MRAe

**Avis sur le projet de Mise en compatibilité du Plan local d'urbanisme
(MECPLU) de la commune de Laneuveville-devant-Nancy (54)
emportée par déclaration de projet
portée par la Métropole du Grand Nancy**

n°MRAe 2024AGE57

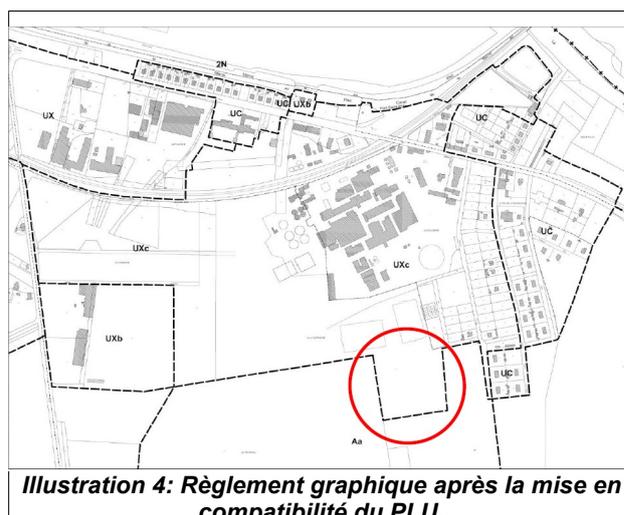
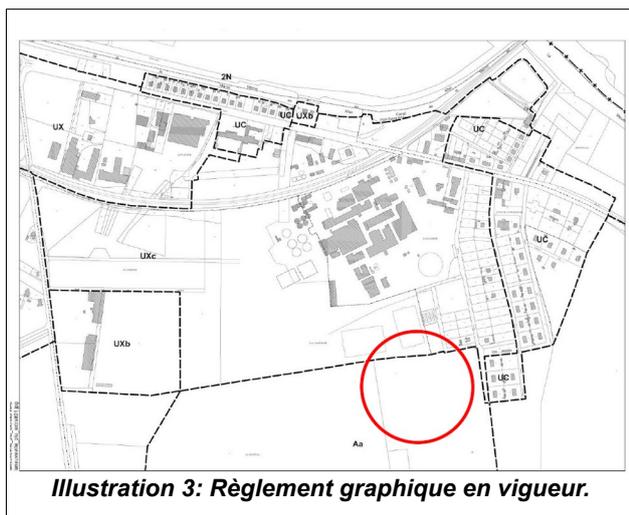
Le projet de plateforme de stockage SRB est actuellement situé partiellement en secteur de zone d'activités UXc et partiellement en secteur de zone agricole Aa. **Or, le secteur agricole Aa ne permet pas la réalisation de cette opération du projet global.** Ainsi, la MECPLU consiste en :

- la modification du règlement graphique afin de réduire de 2,71 ha une partie du secteur de zone agricole Aa vers un secteur d'activités économiques UXc ;
- la modification des annexes pour intégrer le nouveau secteur UXc dans le périmètre du droit de préemption urbain.

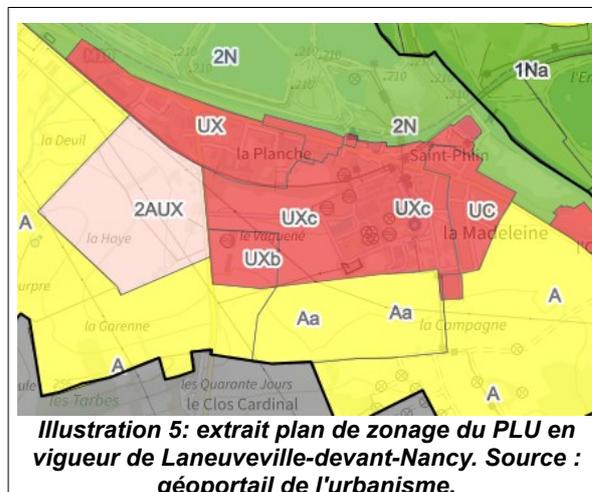
Le projet consommera 2,71 ha d'espaces agricoles. Selon les données du site [mondiagartificialisation](#), la commune de Laneuveville-devant-Nancy a consommé 18 ha d'espaces agricoles, naturels ou forestiers (ENAF) entre 2011 et 2020 et ne devrait pas dépasser 9 ha à horizon 2030 afin de s'inscrire dans la trajectoire de réduction de la consommation d'espaces fixée dans le SRADDET (règle n°16) et la Loi Climat et Résilience (LCR²³) à l'horizon 2030. Si l'Ae n'a pas de remarque formelle sur ce point, elle regrette que le dossier n'en fasse pas état alors que la MECPLU consommera près du tiers de l'enveloppe foncière « théorique » de la commune à horizon 2030.

L'Ae recommande à la Métropole du Grand Nancy de justifier comment la commune de Laneuveville-devant-Nancy s'inscrit dans la trajectoire de réduction de la consommation d'espaces fixée dans le SRADDET (règle n°16 sur le foncier) et la Loi Climat et Résilience (LCR) à l'horizon 2030 au vu de l'importante consommation engendrée par la MECPLU par rapport aux objectifs du SRADDET et de la LCR.
